T.C.
ANTALYA BÜYÜKŞEHİR BELEDİYE BAŞKANLIĞI
İmar ve Şehircilik Dairesi Başkanlığı

Konu : Döşemealtı, Bahçeyaka Mah. 1082 ada 26 parsel 1/1000 UİP.değ.

ADA/PARSEL NO: 1082 ADA 26 PARSEL
PAFTA NO: N25D-22C-2C / N25D-23D-1D

UYGULAMA İMAR PLANI DEĞİŞİKLİĞİ

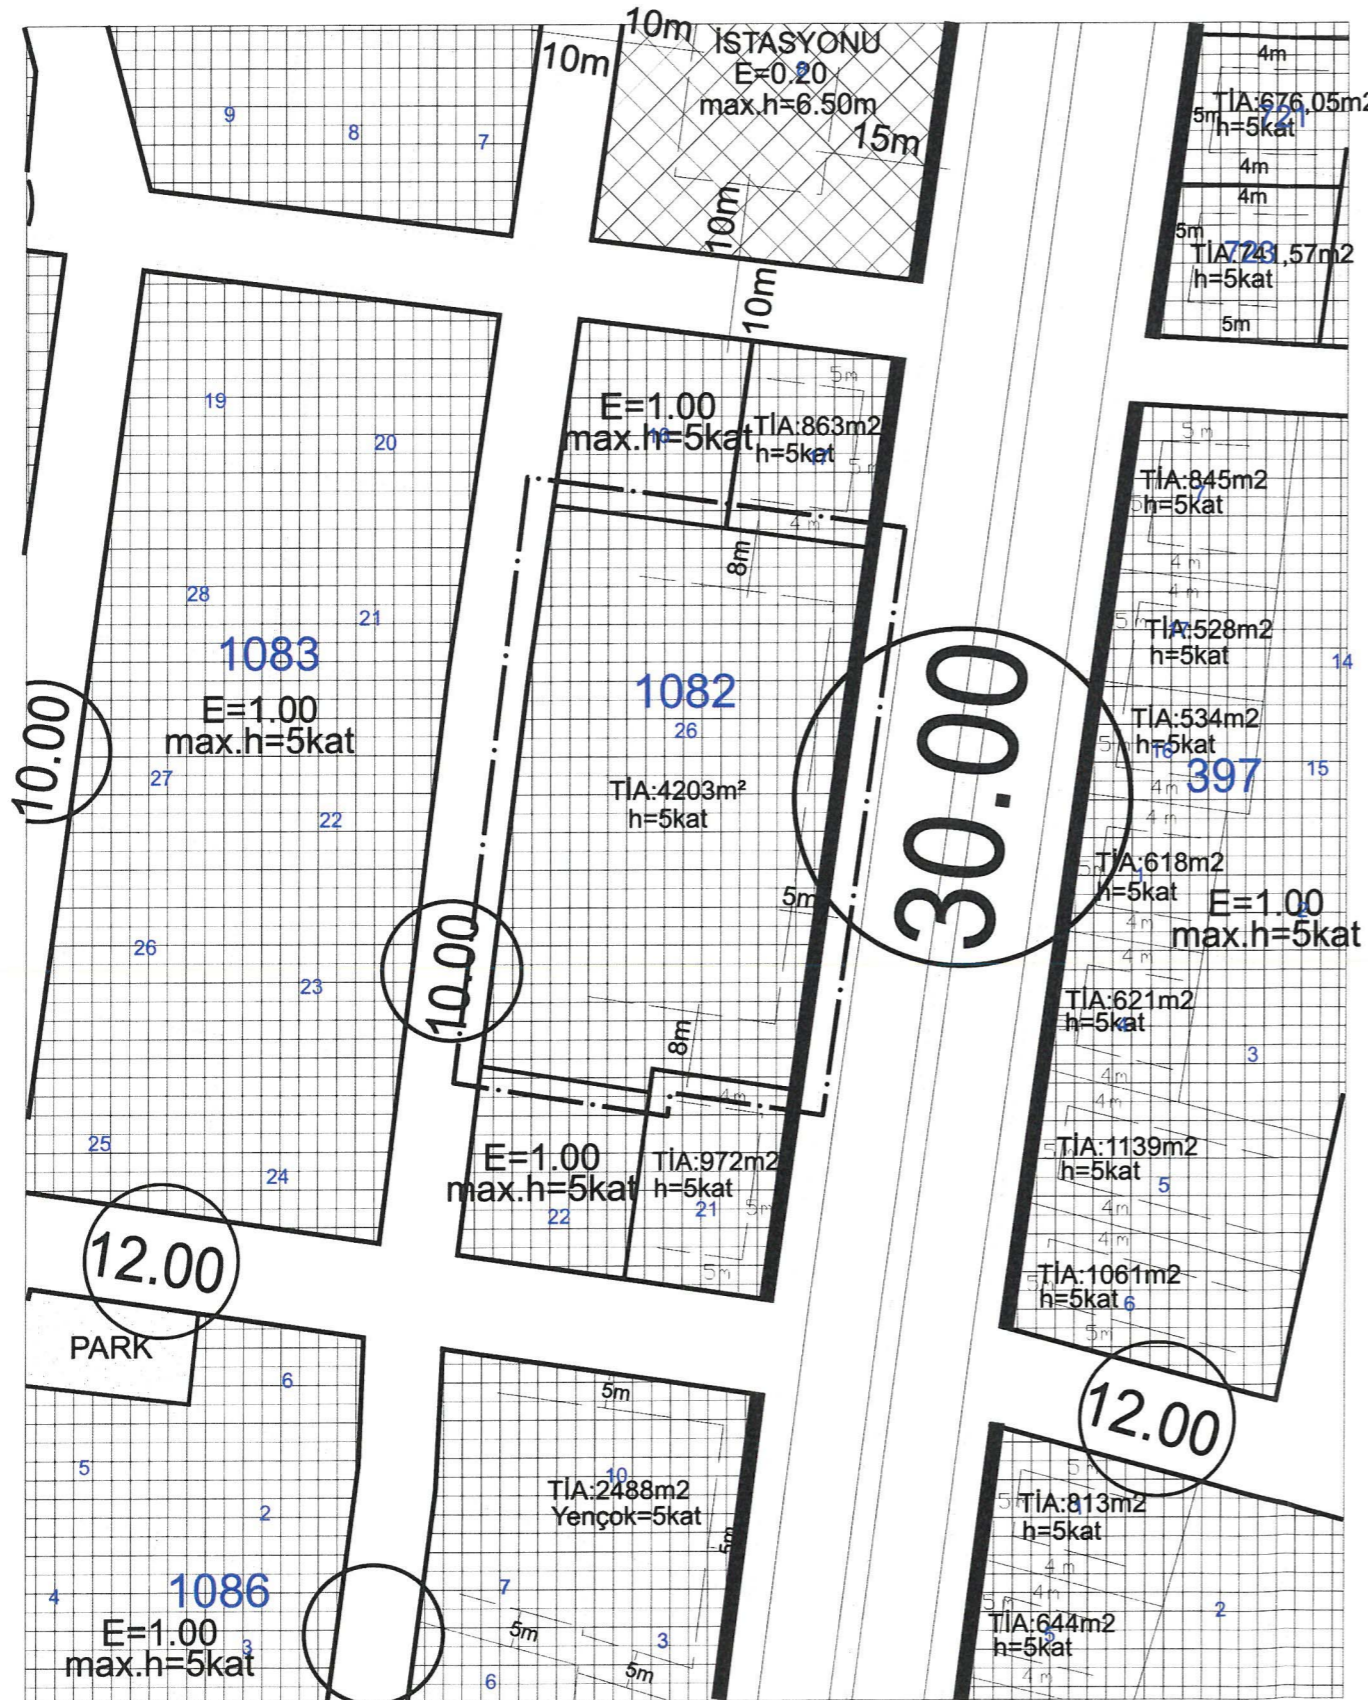
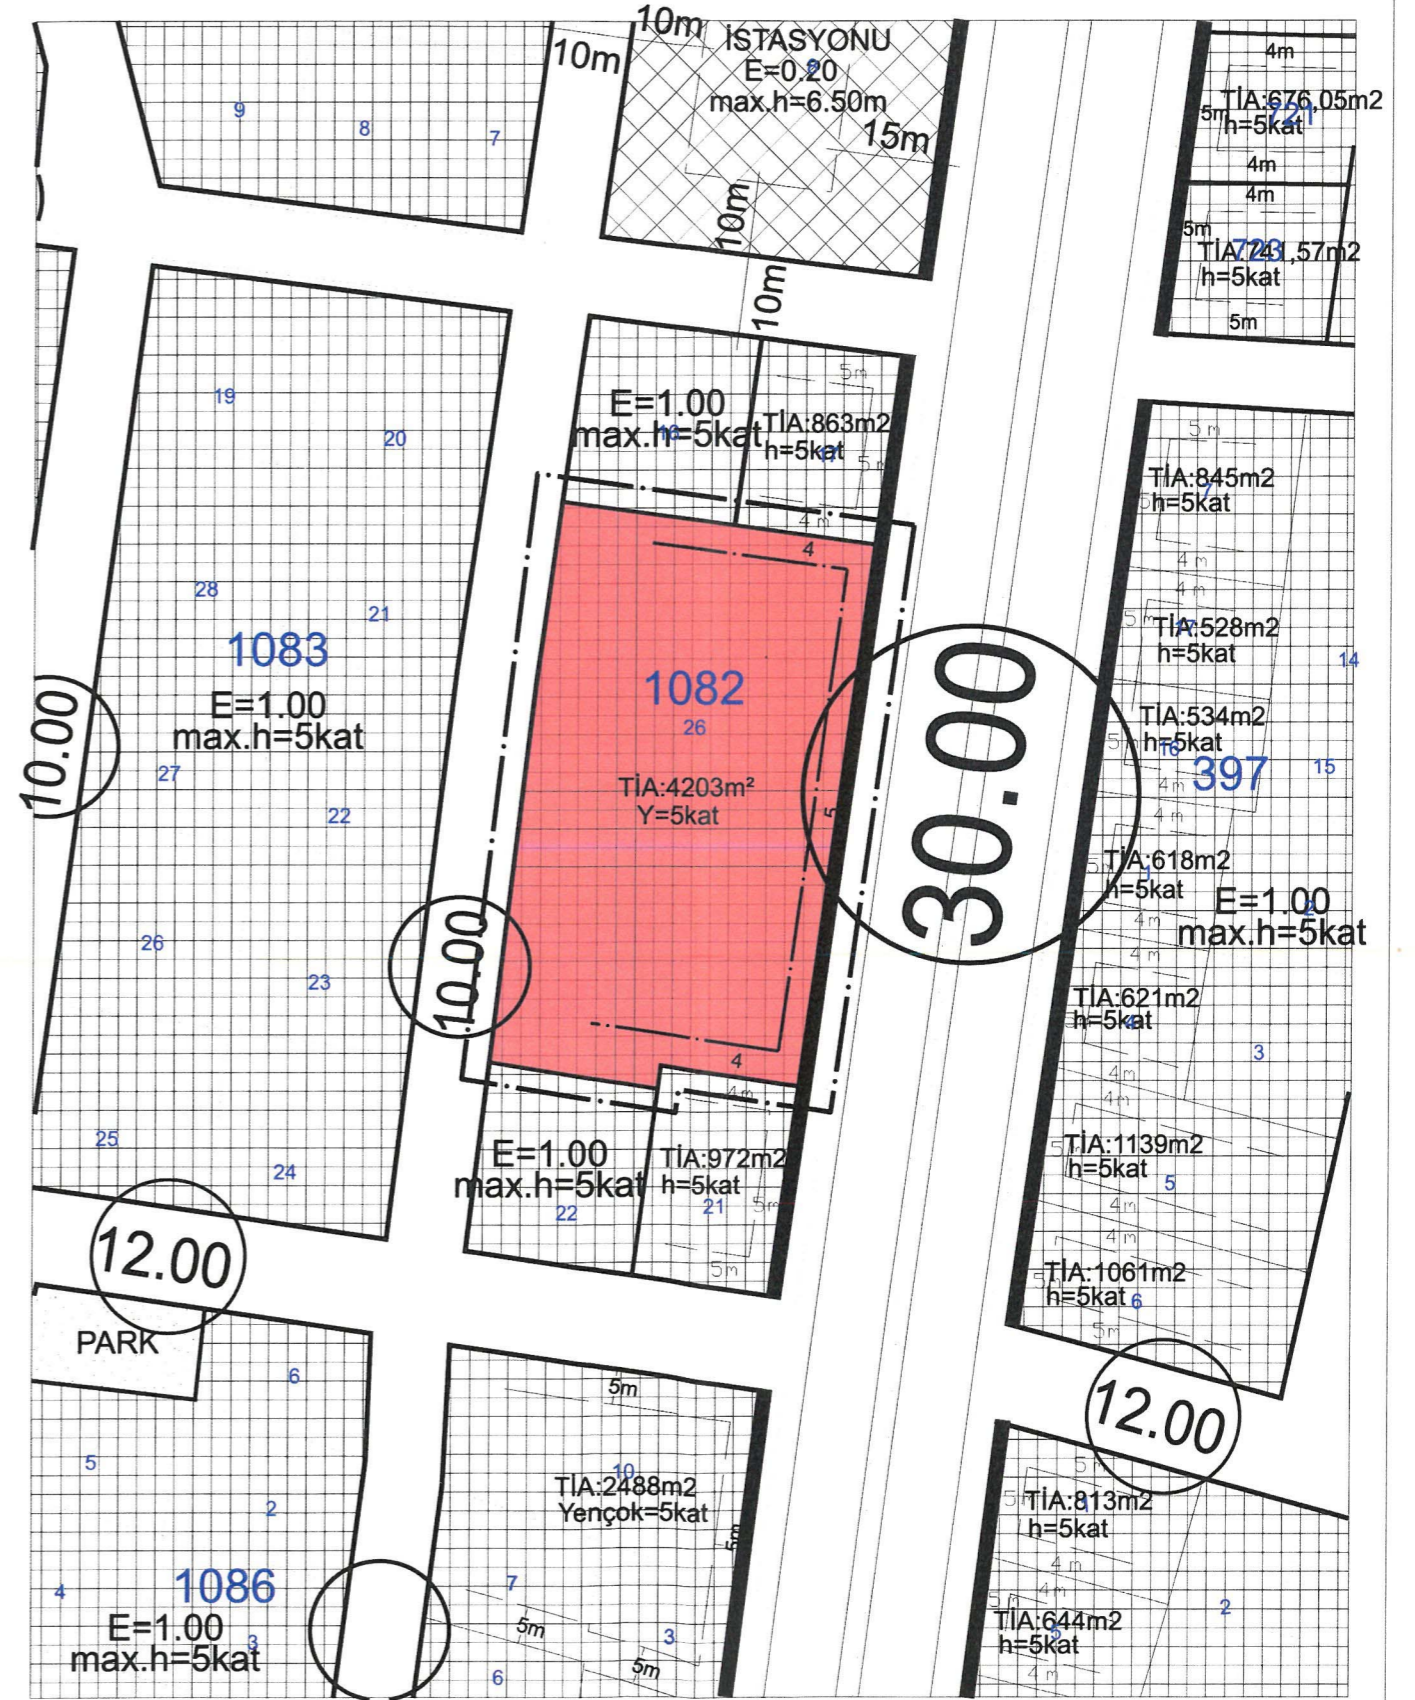
Plan değişikliği amacı ise; 1082 ada 26 parselin güney ve kuzeyinde yer alan komşu parsellerinde 4m komşu çekme mesafesine sahipken; 1082 ada 26 parsel için bu komşu çekme mesafesi 8m olarak belirlenmiştir. Aynı ada içerisinde ve aynı yapılaşma koşullarına sahip parseller arasında birbirinden farklı olan bu çekme mesafelerinin hepsinde aynı olacak şekilde 4m olarak belirlenmesini sağlamaktır.

1082 ada 26 parsel kuzey ve güneyinde yer alan komşu parsellerden 8m yapı yaklaşmasına sahiptir. Ancak bu parselin 8m çektiği komşu parseller 26 parselden 4m çekme mesafesine sahiptir. Aynı ada içerisinde olmasına rağmen birbirinden farklı komşu çekme mesafesine sahip olmaları parseller arasında 1082 ada 26 parsel için mağduriyet oluşturmaktadır.

Bu mağduriyetin giderilmesi amacıyla 1082 ada 26 parselin kuzey ve güneyinde yer alan parsellerden 8 m olan yapı yaklaşma mesafesinin 4m olacak şekilde düzenlenmiştir. Bu düzenleme yapılırken parselin mevcut yapılaşma koşulları aynen korunmuş ve her hangi bir artış yapılmamıştır. Bu plan değişikliği parselin sadece kuzey ve güneyinde yer alan komşu çekme mesafeleri 4m olarak yeniden düzenlenmiştir. Diğer yapılaşma koşullarının tamamı aynen korunmuştur.

Sonuç olarak 1082 ada 26 parselin mevcut yapılaşma koşulları olduğu gibi korunarak ekte sunulan plan değişikliğinde gösterildiği gibi kuzey ve güney komşu yapı yaklaşma mesafeleri 4m olarak düzenlenmiştir. Mevcut durumdaki TİA: 4203m² ve Y:5 kat yapılaşma koşulları aynen korunmuştur.
